**石木ダム 本当に必要？**

# **水位計算による 石木ダムの効果についての検討**

**2024年3月23日**

**今本博健**

川棚川下流部の流下能力図

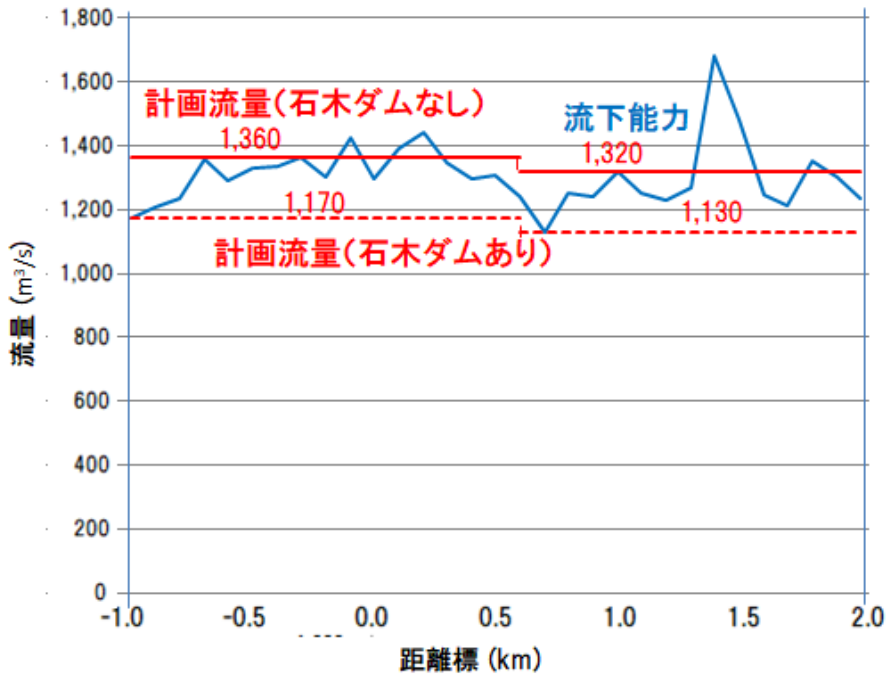
- 長崎県は「計画規模の洪水に対して流下能力が不足しており、石木ダムにより洪水を調節すれば安全に流れる」と主張している。
- 基本高水の引下げ、ダムの効果が小さい(集水面積・有効面積が小さい)との批判は不発に終わるのが常である。

## ⑦長崎県の「石木ダムは必要」の根拠

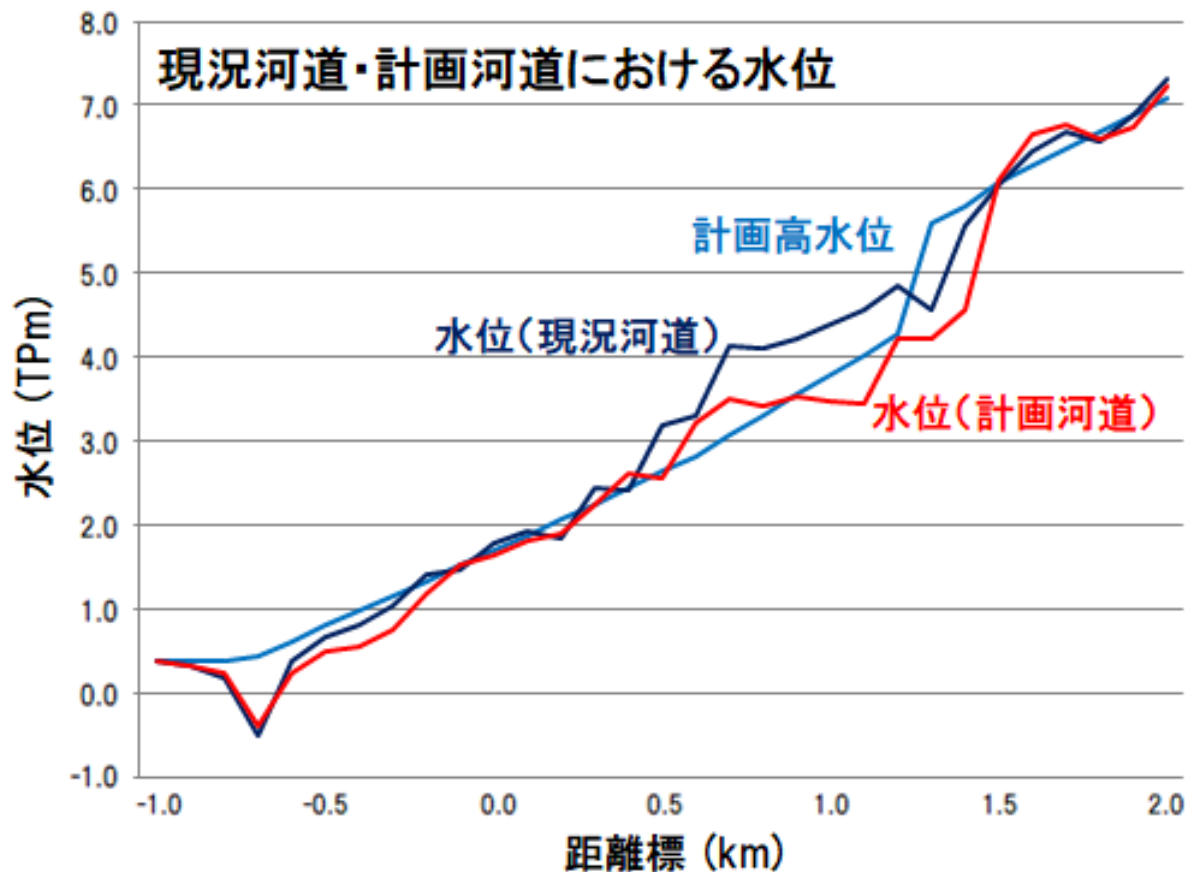
- 現況河道に計画規模の洪水(野々川ダムを考慮)が流れた場合、水位は計画高水位を大きく超える。
- 計画河道に改修しても0.7kmおよび1.6km付近で計画高水位を超える。
- 水位を計画高水位以下にするには石木ダムが必要である。
- これが長崎県の「石木ダムは必要」とする根拠である。

粗度係数として長崎県が設定した値を使用

長良川の粗度係数

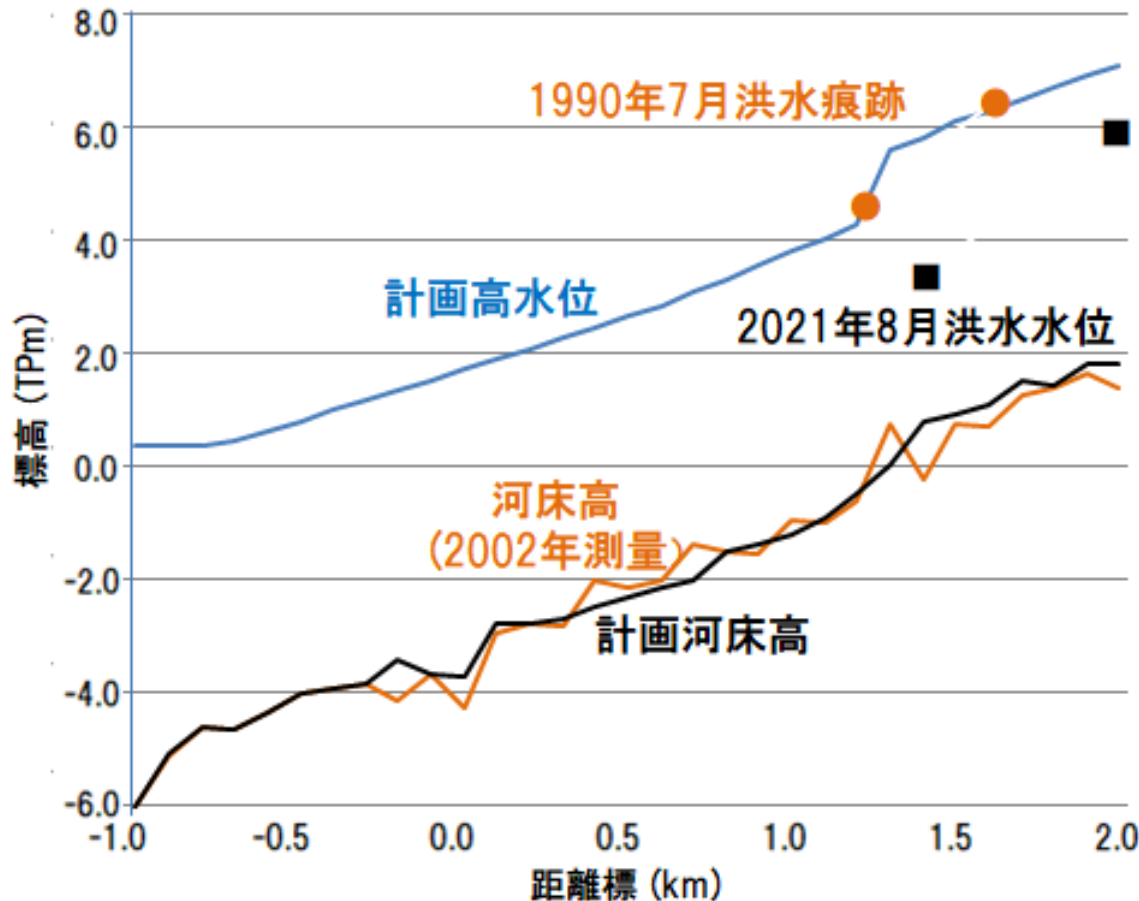
- 長崎県は1990年7月洪水で確認した粗度係数を用いた水位計算により石木ダムが必要と判断しているが、粗度係数は河川改修で河道が整正されると低下する。
- 長良川では1961年6月洪水のあと行なわれた河川改修により粗度係数が15%低下している。
- 川棚川でも1990年7月洪水のあと河川改修が行われ、ほぼ概成した現時点では粗度係数が低下していると考えられる。

## ⑩粗度係数が低下していればどうなるか

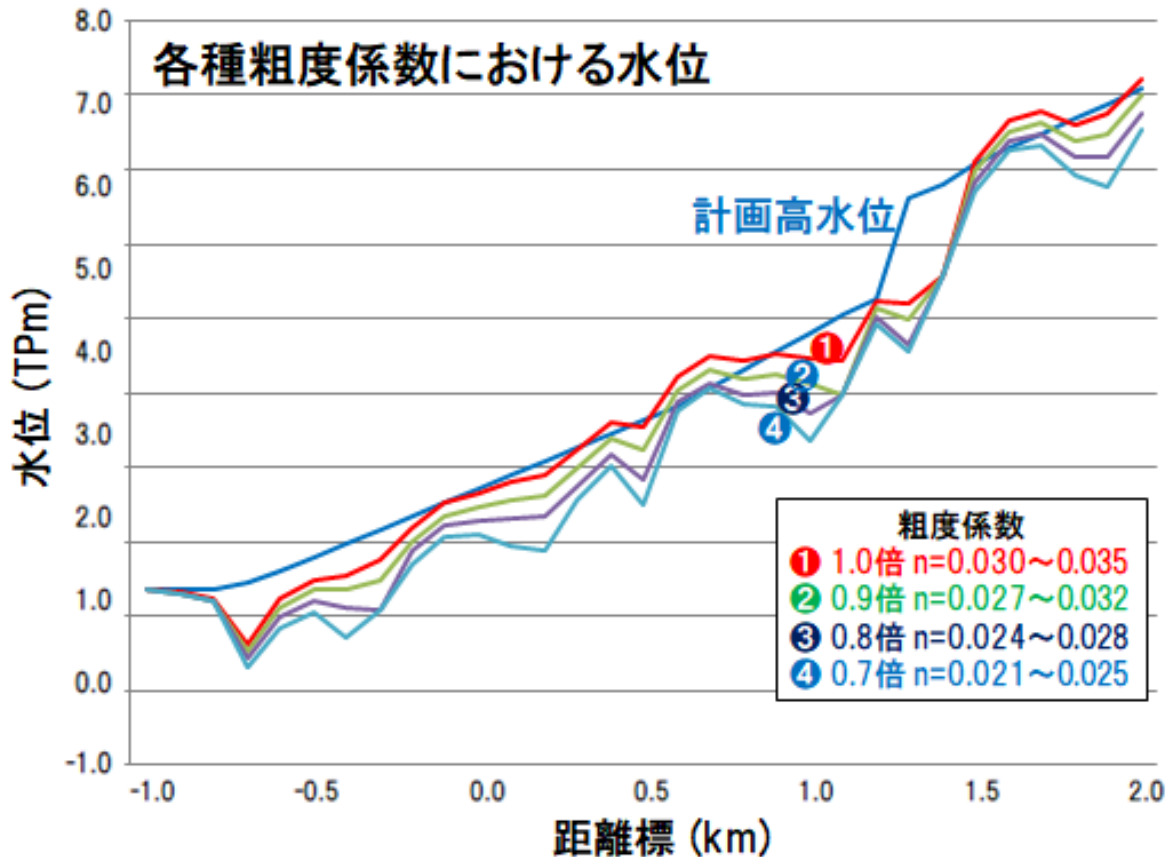
● 川棚川の粗度係数が低下していれば水位がどうなるかを4つの粗度係数について計算した。

- ① 1.0倍  $n=0.030\sim0.035$
- ② 0.9倍  $n=0.027\sim0.032$
- ③ 0.8倍  $n=0.024\sim0.028$
- ④ 0.7倍  $n=0.021\sim0.025$

● ケース①～③では計画高水位を超える。

● ケース④では超えない。この値が正しければ、石木ダムは不要である。

# ⑪石木ダムなしでもHWLを超えない洪水規模

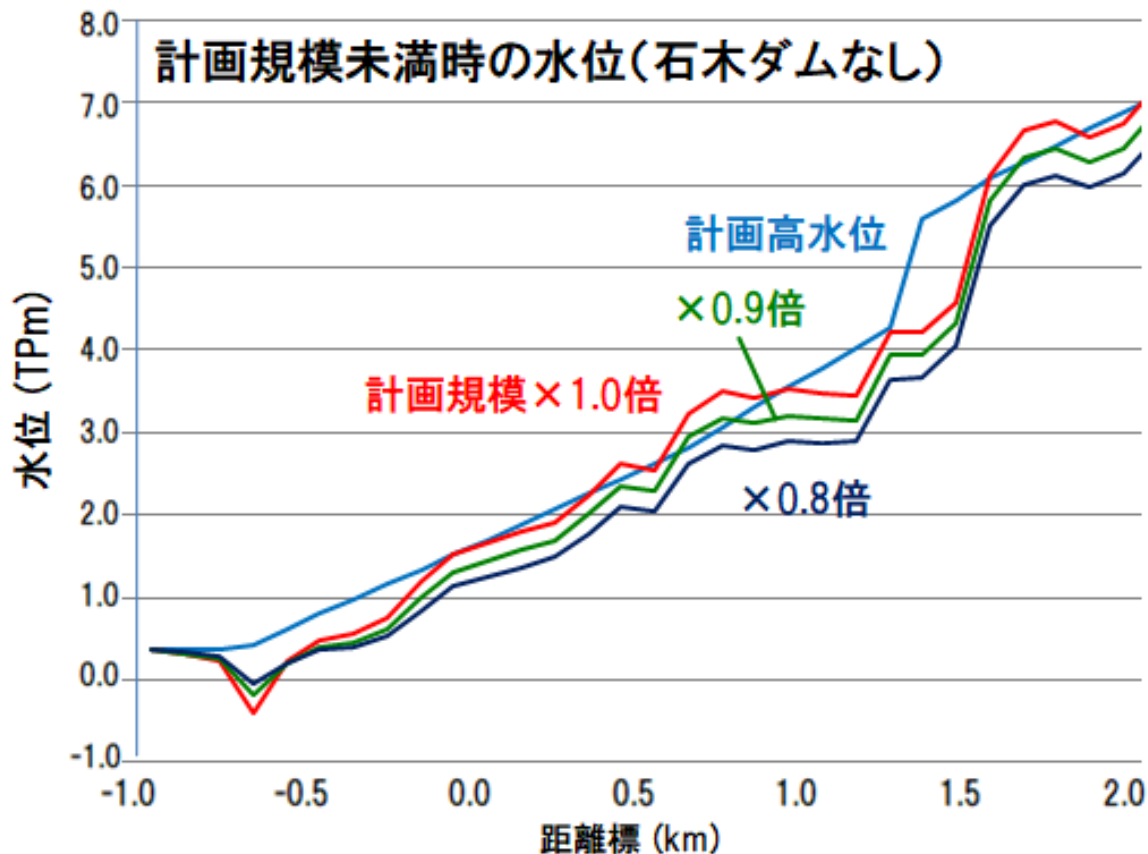
●石木ダムがなければ、計画高水位を超えない洪水規模はいかほどか。計画規模×0.9倍および0.8倍の水位を計算した。

●計画規模×0.9倍で計画高水位をほとんど超えず、0.8倍ではまったく超えない。

●石木ダムがなくても0.9倍までは計画高水位以下といえる。

## ⑫石木ダムがありでもHWLを超える洪水規模

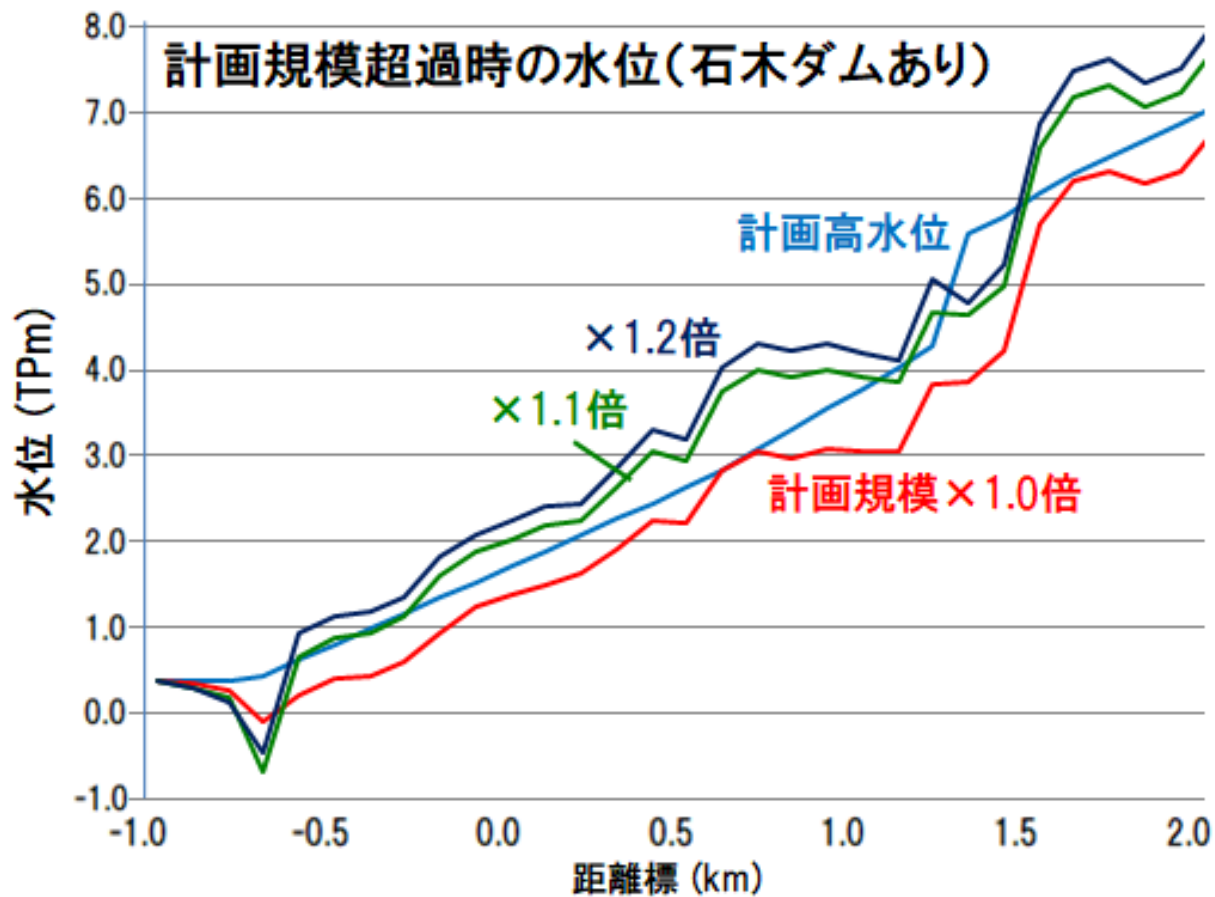
- 石木ダムがあっても計画高水位を超える洪水規模はいかほどか。計画規模×1.1倍および1.2倍の水位を計算した。
- 1.1倍で計画規模を超え、1.2倍では大きく超える。
- 石木ダムは計画規模1.0倍強以上の洪水には役に立たない。

## ⑬石木ダムが役に立つ洪水規模

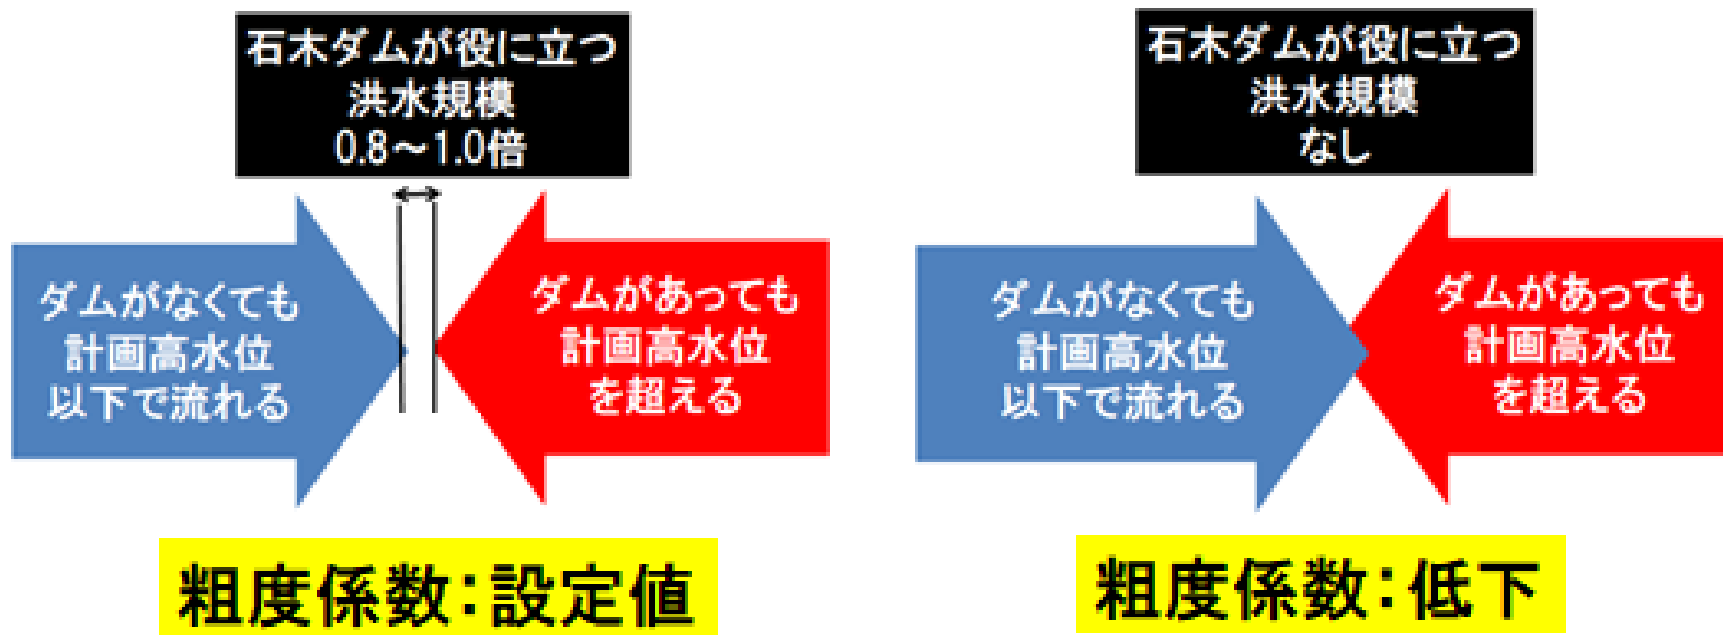
- 粗度係数が設定値の場合、石木ダムが役に立つのは計画規模の0.8倍から1.0倍強の洪水に対してだけである。
- 粗度係数が設定値の0.8倍以下であれば、石木ダムが役に立つ洪水規模はない。
- これほど僅かな洪水に対してしか役に立たないダムをつくる意義はあるのか。
